Centrale Mercier

Complément du rapport d'avant-projet

Réponses aux questions et aux commentaires
du ministère de l'Environnement du Québec

Figure 1 — Coupe type révisée du batardeau

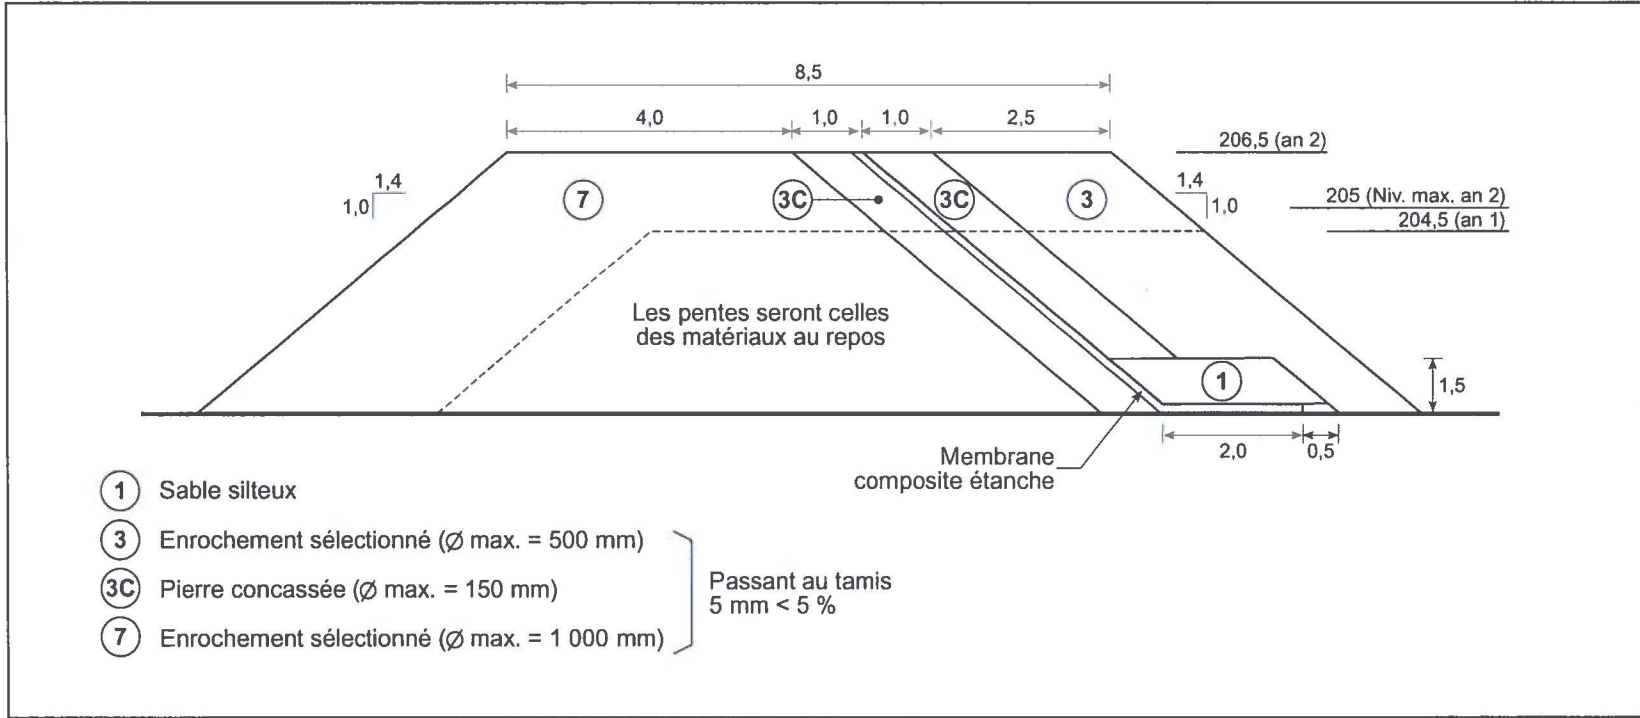
En référence au point 2.4.1 de la page 2-30, Hydro-Québec prévoit excaver le site de la centrale et la partie amont du canal de fuite à l'aide de batardeaux sur deux périodes d'activités. Quels seront les critères de conception hydraulique de ces ouvrages (réurrences des crues et revanches) pour les deux phases de construction ? Afin de permettre une plus grande capacité d'évacuation d'une crue éventuelle, par l'utilisation des 12 premiers pertuis, le positionnement du batardeau jusqu'à la petite passe à billes a-t-il été envisagé ? La largeur de la crête du batardeau (11 mètres) est-elle nécessaire puisque cet ouvrage est destiné à retenir moins de 3 mètres d'eau ?

Au dernier paragraphe de la page 2-30, l'initiateur prévoit installer une membrane imperméable afin de rendre étanche les batardeaux. Étant donné que l'emploi de matières fines dans la construction de batardeaux est très dommageable pour l'environnement, pourquoi est-il prévu d'utiliser du sable silteux en plus de la membrane imperméable ? De même, afin d'éviter l'apport de sédiments en provenance du batardeau lors de la vidange ou de la démolition de celui-ci, les enrochements prévus devront être exempts de matières fines, à titre d'exemple prévoir un calibre 50 -150 et non 0-150. L'initiateur devra modifier sa méthode de construction en conséquence.

Les batardeaux qui sont prévus assurent une revanche de 1,5 m par rapport au niveau d'une crue vicennale.

Le batardeau à construire en aval du barrage et parallèle à celui-ci présentera une revanche de 1,5 m. Celui-ci devra retenir jusqu'à 7 m d'eau pendant la deuxième année des travaux. La largeur de sa crête, qui a été réduite à 8,5 m, est fonction des matériaux utilisés et des contraintes que pose l'utilisation de la machinerie. Elle doit de plus être suffisante pour assurer la stabilité de l'ouvrage.

Compte tenu de la charge d'eau et des irrégularités du socle rocheux, l'utilisation du sable silteux au pied du batardeau est nécessaire pour colmater d'éventuels interstices et d'assurer l'étanchéité entre la membrane et la fondation rocheuse.

La charge d'eau relativement importante oblige Hydro-Québec à construire un batardeau suffisamment robuste pour assurer la sécurité du chantier et des travailleurs. En plus d'un massif central en enrochement qui assure la stabilité de l'ouvrage, des transitions sont nécessaires pour appuyer la membrane composite étanche (géomembrane et géotextiles).

Enfin, la face exposée à l'eau doit être composée d'enrochement suffisamment gros pour assurer la stabilité de la membrane et prévenir l'érosion. La figure 1 présente une coupe type révisée du batardeau. Les zones 2A ont été éliminées, puisqu'un géotextile recouvrira de part et d'autre la géomembrane. Pour limiter l'apport en particules fines, les matériaux des zones 3, 3C et 7 contiendront moins de 5 % de particules passant le tamis de 5 mm.

Figure 2 — Capacités maximales d'évacuation de l'ouvrage Mercier

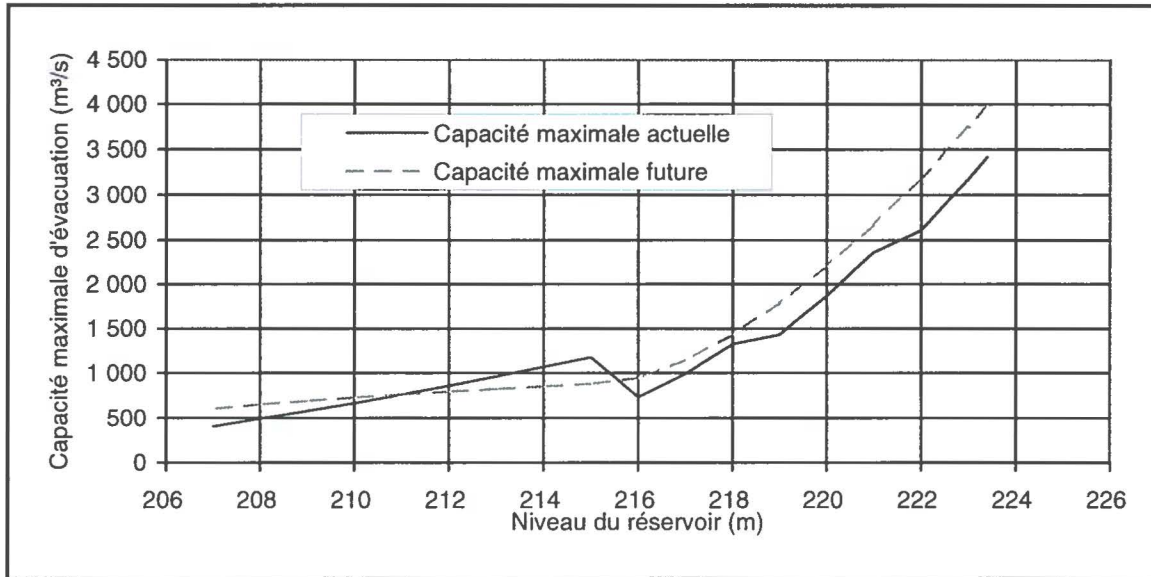
Le point 7.1.2.2 de la page 7-7 décrit le mode de gestion du débit dans le réservoir Baskatong. Hydro-Québec doit fournir les capacités d'évacuation actuelles et futures ainsi que les récurrences de crues associées. Ce barrage de forte contenance est-il conçu pour résister à une crue maximale probable (CMP) ? Quelles seront les valeurs des CMP ? Fournir une analyse fréquentielle des crues et des étiages ainsi que les moyennes mensuelles des apports au réservoir.

Malgré la fermeture définitive des pertuis 25 à 30, la capacité maximale d'évacuation de l'ouvrage sera, au terme des travaux, généralement supérieure à ce qu'elle est dans les conditions actuelles.

celui de leur seuil. La capacité d'évacuation maximale future sera la somme du débit d'équipement de la centrale, qui est de 360 m³/s, et de la capacité d'évacuation des pertuis 13 à 18, qui ne présenteront alors plus de restrictions à la manœuvre de leurs vannes. Les capacités d'évacuation maximales actuelle et future sont représentées à la figure 2.

À la cote d'exploitation maximale du réservoir Baskatong de 223,14 m, la capacité maximale d'évacuation de l'ouvrage Mercier est, dans les conditions actuelles, d'environ 3 260 m³/s. Cette capacité permet, compte tenu du mode de gestion qui est pratiqué, d'évacuer les crues de printemps et d'automne dont la période de récurrence est supérieure à 10 000 ans. Au terme des travaux, dans des conditions identiques, la capacité maximale d'évacuation de l'ouvrage sera de l'ordre de 3 835 m³/s. Les périodes de récurrence ci-dessus ont été établies à partir du laminage des crues statistiques fait avec le modèle du MENVIQ.

Figure 3 — Plate-forme d'excavation

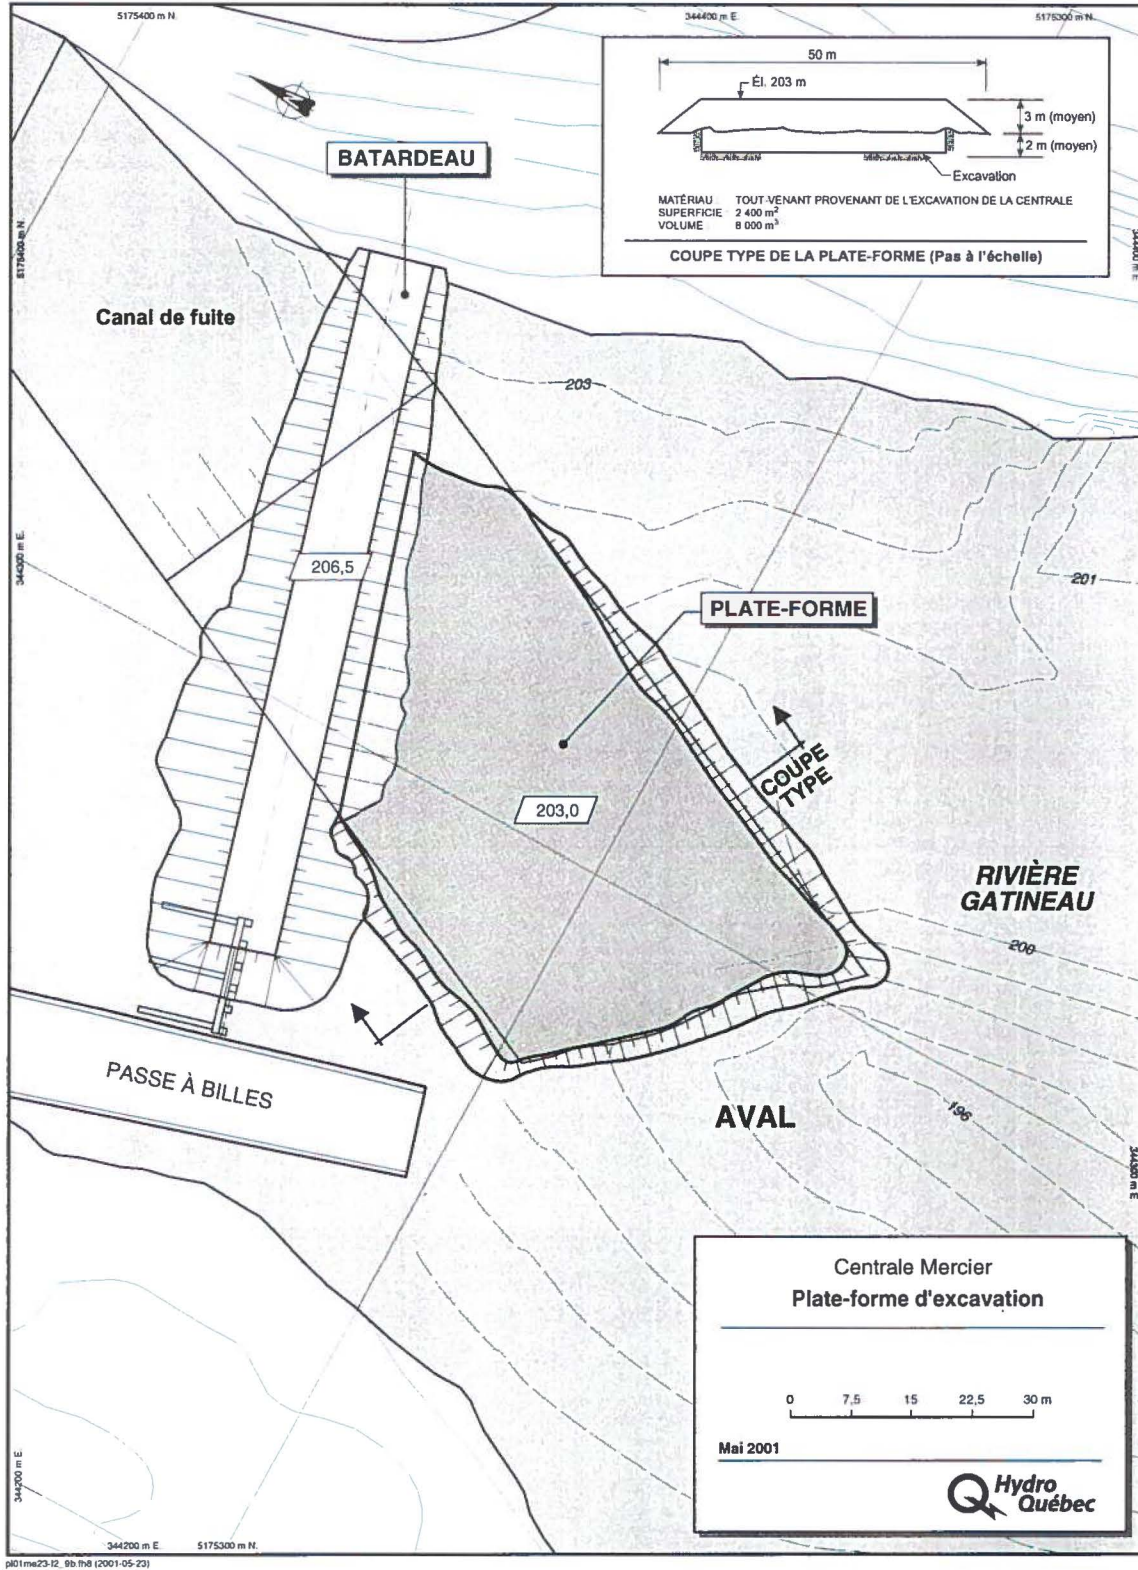
- *montrer sur un plan l'emprise de la plate-forme en enrochement ainsi que son volume et préciser la nature des matériaux la constituant ;*
- *indiquer le volume et la surface excavés pour le canal de fuite en aval du batardeau ;*
- *indiquer la période durant laquelle la plate-forme sera en place ainsi que la période exacte prévue pour ces travaux ;*
- *préciser les mesures d'atténuation prévues pour minimiser les impacts de cette partie des travaux.*

Il faudra aménager une plate-forme pour l'excavation du canal de fuite en aval du batardeau (voir la figure 3). Cette plate-forme sera constituée d'enrochement provenant de l'excavation de la centrale. Le niveau de la plate-forme sera d'environ 203 m ce qui correspond au niveau normal de la rivière. Étant donné que cette plate-forme n'assèche aucune zone de travail, elle pourra être inondée en cas de remontée du niveau d'eau. Les travaux d'excavation dans cette zone seraient alors temporairement arrêtés.

La superficie maximum à couvrir est de l'ordre de 2 400 m² et le volume total, de 8 000 m³. La hauteur moyenne sera de 3 m. La plate-forme pourra être mise en place dès l'automne de la première année où on effectuera l'excavation. Il serait aussi possible, au besoin, de repousser les travaux à l'été suivant, mais il faudrait alors prévoir une deuxième mobilisation de l'équipement de forage et d'excavation.

La plate-forme temporaire sera constituée de matériaux granulaires grossiers qui comprendront moins de 5 % de particules fines passant le tamis de 5 mm (voir la figure 1 à la page 10). Si les travaux se prolongent au-delà de la mi-novembre, un suivi des débits sera effectué. Dans l'hypothèse où ceux-ci seraient inférieurs à 150 m³/s, la principale frayère située autour du grand haut-fond serait en partie exondée, et les géniteurs pourraient alors avoir tendance à se rapprocher du barrage pour trouver des conditions de fraie adéquates. Enfin, on effectuera, s'il y a lieu, un suivi de la mortalité des poissons due aux dynamitages.
